Extension de la déchèterie d'Épineau / Charmoy

REPONSE AUX DEMANDES DE COMPLEMENTS DANS LE CADRE DE LA LOI SUR L'EAU

V2 - Août 2021

Plan masse - Etat Futur

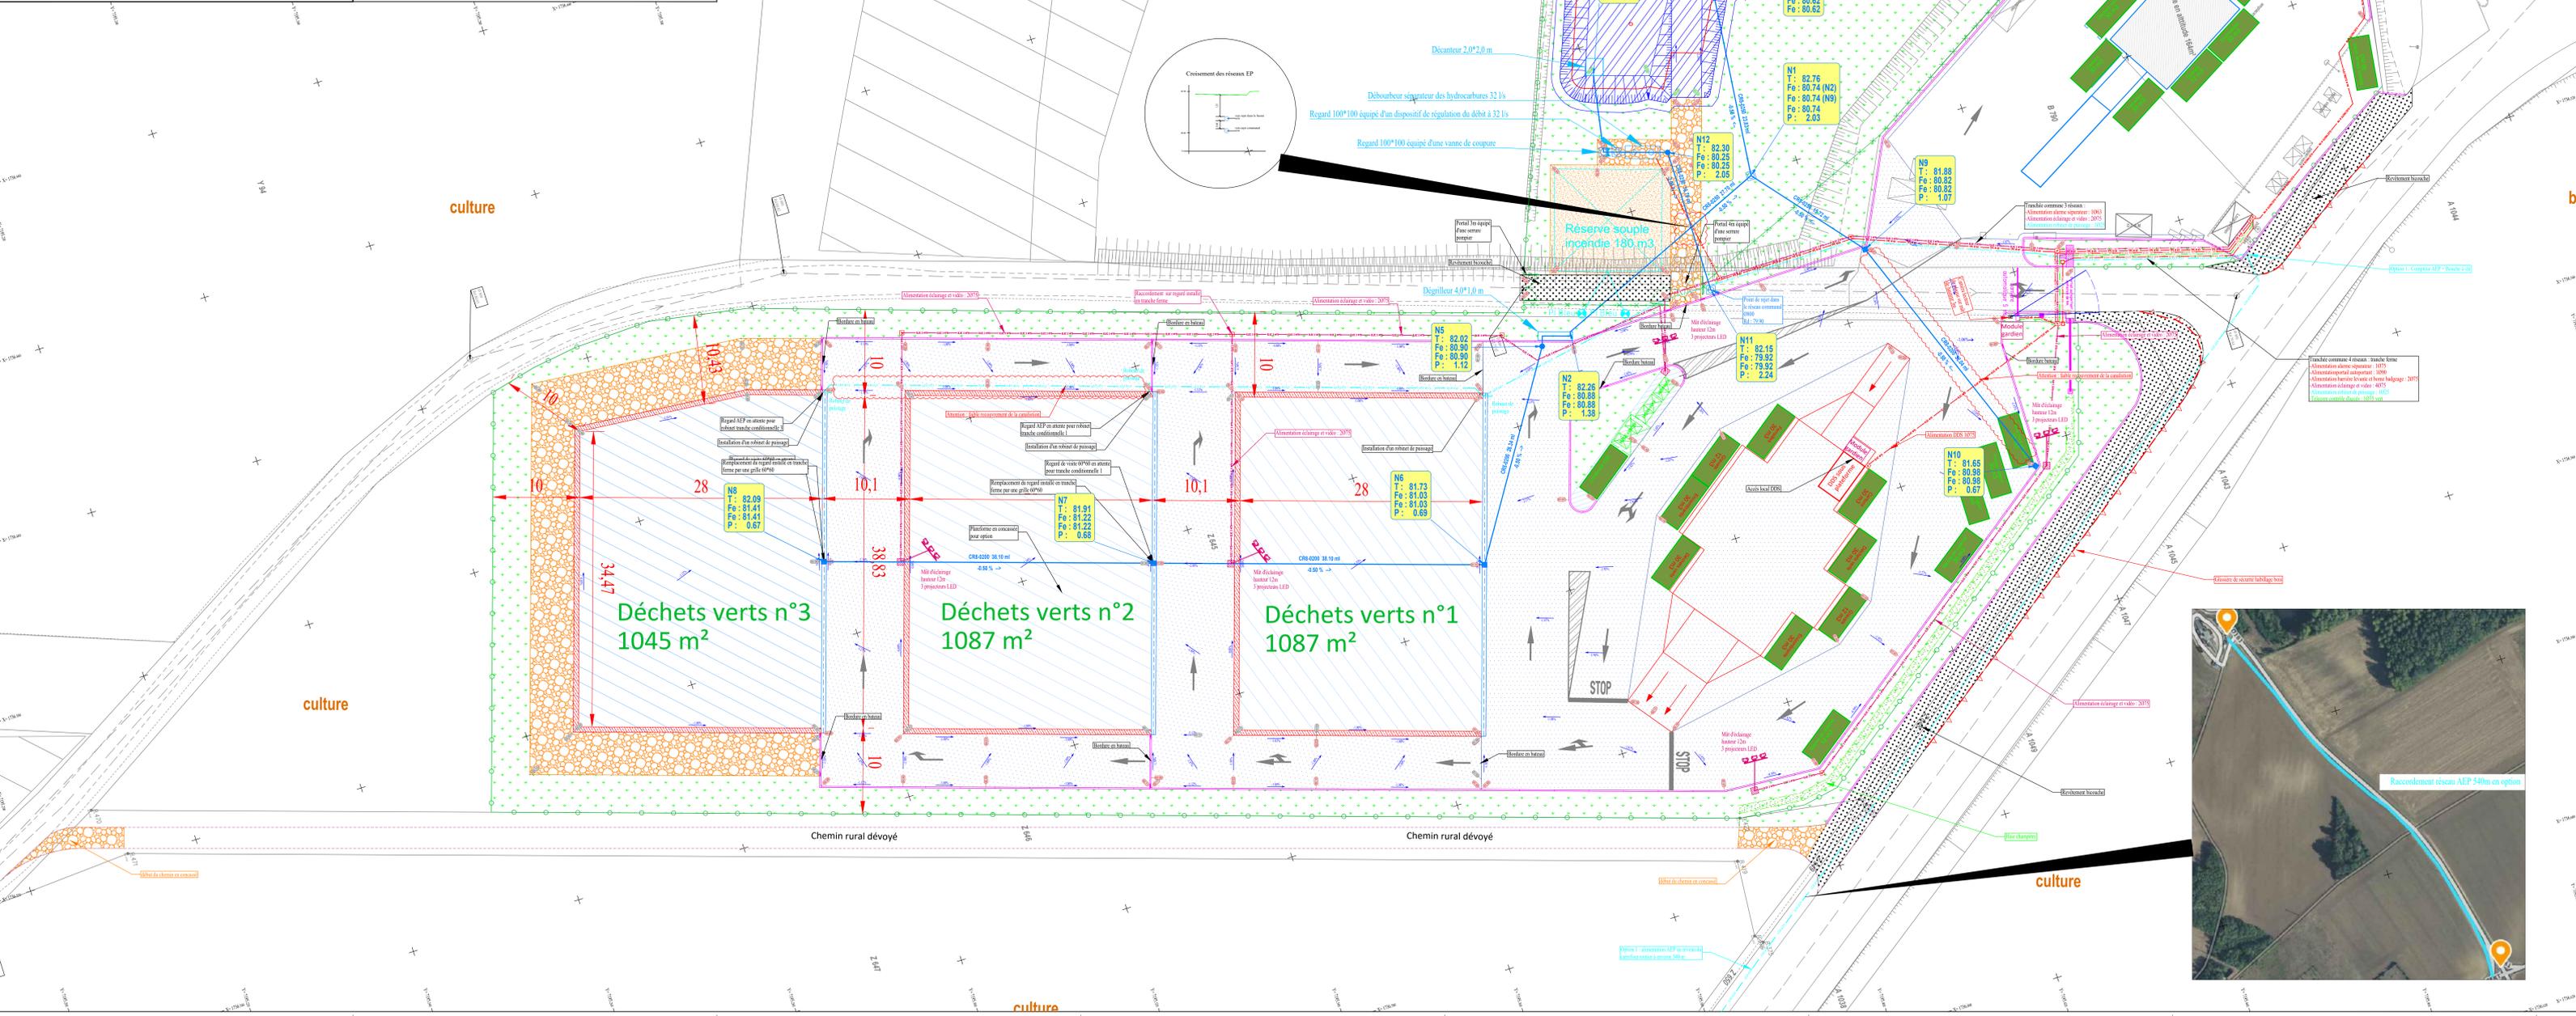
ANNEXE 1 - Plan état futur

Ce bassin est localisé sur le plan de masse (PJ3).
